改善箇所説明図

UDS-NR6B
外観写真

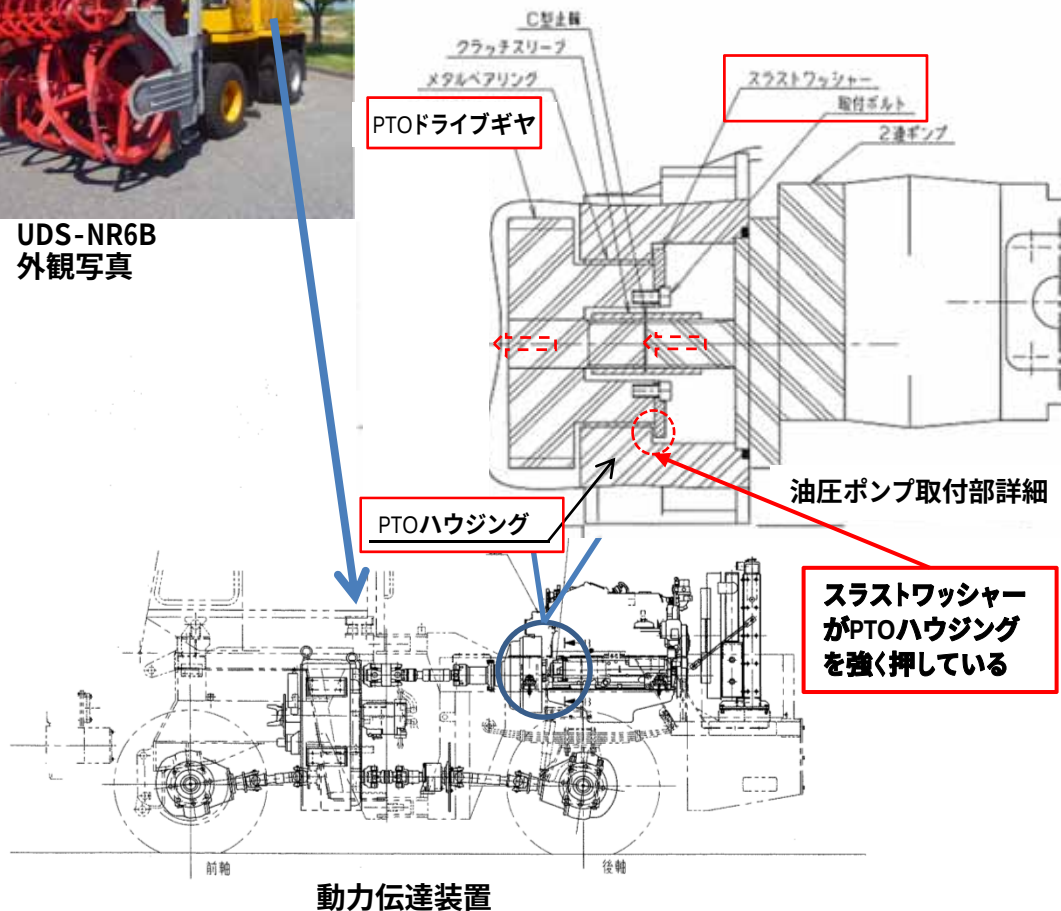
原動機によりPTO (パワー・テイク・オフ) パーツを介して駆動する油圧ポンプ (ブレーキ装置、パワーステアリング装置、除雪装置へ油圧を供給) において、油圧ポンプ入力軸の長さが適正値より長い為PTO パーツの内部部品が変形して油圧ポンプが駆動なくなり、油圧の供給を受ける装置の性能が低下するおそれがある。このため、ブレーキ装置に関しては解除していた駐車ブレーキが作動して走行抵抗が増加し、走行不能となることがある。

全車両、油圧ポンプ入力軸の長さを適正長さに加工し、PTOパーツを新品と交換する。

入力軸を5mm切削し、
適正長さにする。
